改善箇所説明図

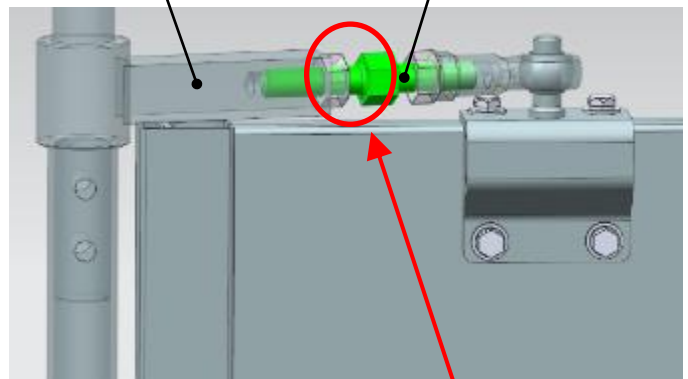
基準不適合発生箇所

大型路線バス等において、前側乗降口のグライドスライドドア上部に装着されているターンバックルの強度が不適切なため、ターンバックルに亀裂が生じるものがある。そのため、そのままの状態で使用を続けると、ターンバックルが折損して当該ドアの開閉が出来なくなるおそれがある。

全車両、グライドスライドドアのターンバックルを対策品に交換する。

注：□ は交換する部品を示す。

識別：作業完了車には、ターンバックルに白色ペイントを塗布する。
